CASINO DE CAYENNE
REPONSES AUX REMARQUES ARCHITECTURALES reçu le 31.01.2019

Les réponses aux remarques ont été regrouper par un thème Afin de répondre à l'ensemble des remarques qui ont été émise sur le
Projet du Casino de Cayenne que nous avons présenté,

Configuration Jauge & Effectifs

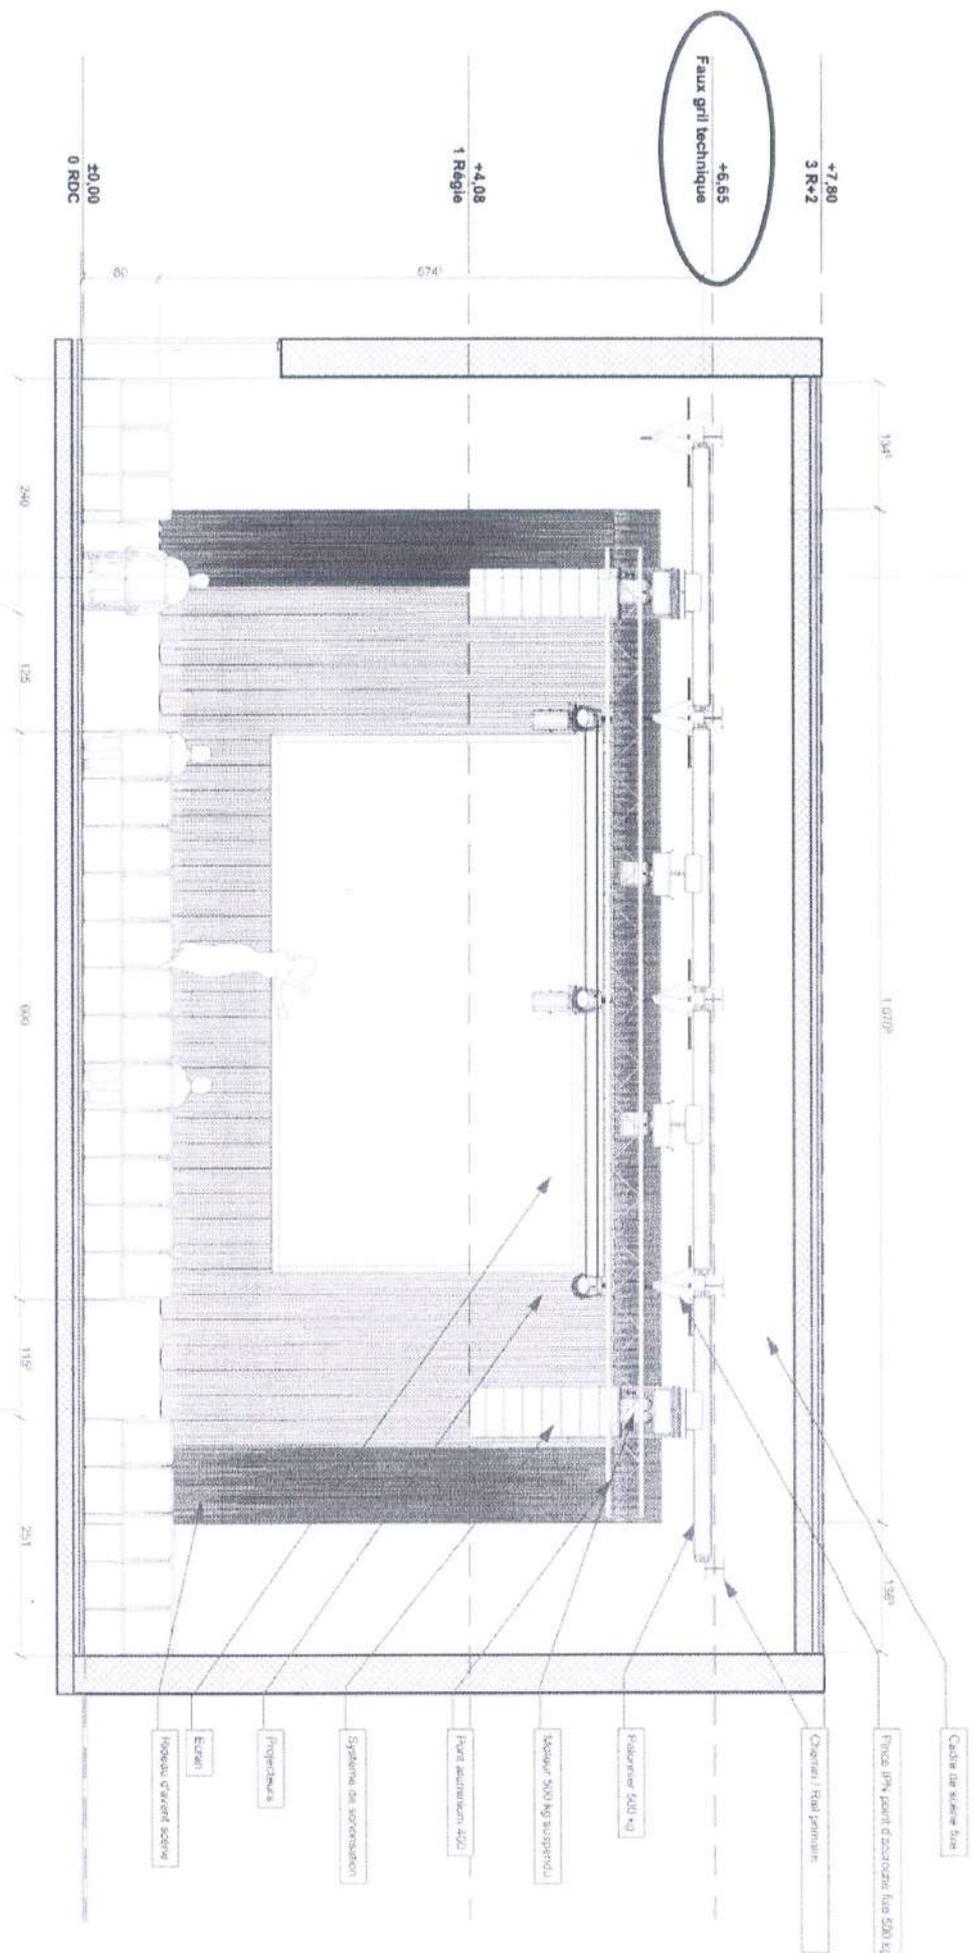
28. La hauteur sous grill est insuffisante : 5,75 m auquel il faut déduire 1,50 m de hauteur de plateau, et, -comptetenu de la conception du faux grill- les hauteurs nécessitées par les dispositifs d'accrochage, soit au moins 1 m. Il reste environ 3,25 m disponible pour les équipements techniques et les artistes qui évoluent. Il faudrait prévoir 7 m au strict minimum au lieu des 5,75m proposés.
